Kvamskogen Vel
Interesseorganisasjon på
Kvamskogen

Bergen, 09.07.2013

Høringsuttale vedrørende konsesjonssøknad Kvennelvi Kraftverk

Utdrag av verdikartet for friluftsliv i fylkesdelplan.

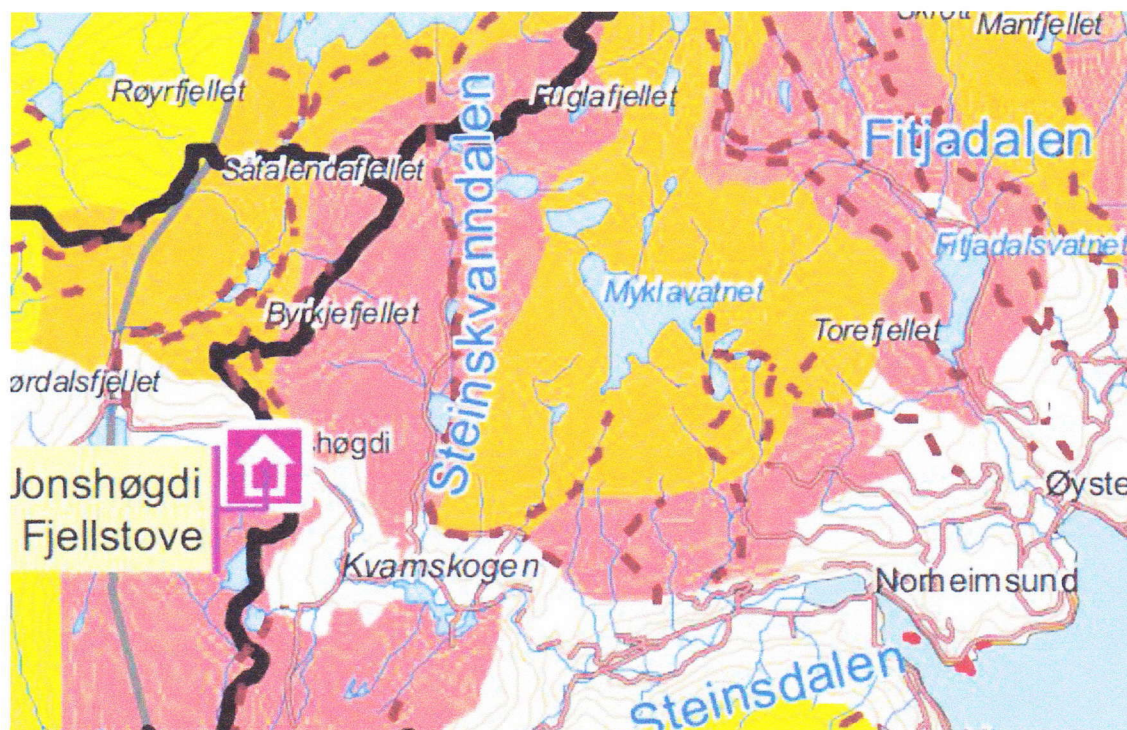
Øvre del av tiltaket vil gripe inn i et meget viktig natur- og friluftsområde. Kvamskogen er først og fremst et friluftsområde med vekt på turopplevelser. Her er kun to mindre alpinanlegg, samt et turtrekk. Steinskvanndalen er et av de mest brukte turområdene på Kvamskogen. Dalen er lett tilgjengelig, og har høye natur- og friluftskvaliteter. Området benyttes mye gjennom hele året. Der er flere preparerte skiløyper vinterstid (avmerket med tykk grønn markeringslinje på kart kommunedelplan). I grønnstrukturanalyse fase 1, datert april 2002, er hele Steinskvanndalen, inkludert øvre del av tiltaket, definert med svært høy verdi (potensielt nasjonal verdi) for tema friluftsliv. Se vedlagt samlekart for grønnstrukturanalysen.

Øvre del av tiltaket vil ligge i et svært viktig regionalt friluftsområde. Hordaland fylkekommune har kartlagt og verdisatt regionale friluftsområder i Hordaland. Prosjektrapporten var ferdig i 2008. Svært viktige friluftsområder (verdi A) er satt til stor verdi. Flere natur/friluftsområder på Kvamskogen har fått den høyeste klassifiseringen (verdi A). Hele Steinskvanndalen, Byrkjefjell, m.m, ligger som et av de områdene (sone 2) som er definert med stor verdi for regionale friluftsområder. Dette gjenspeiler seg også i verdikartet for friluftsliv i fylkesdelplan for småkraftverk hvor samme området framkommer med stor verdi for regionalt friluftsliv (rosa fargekode). Utsnitt av kart vises på neste side.
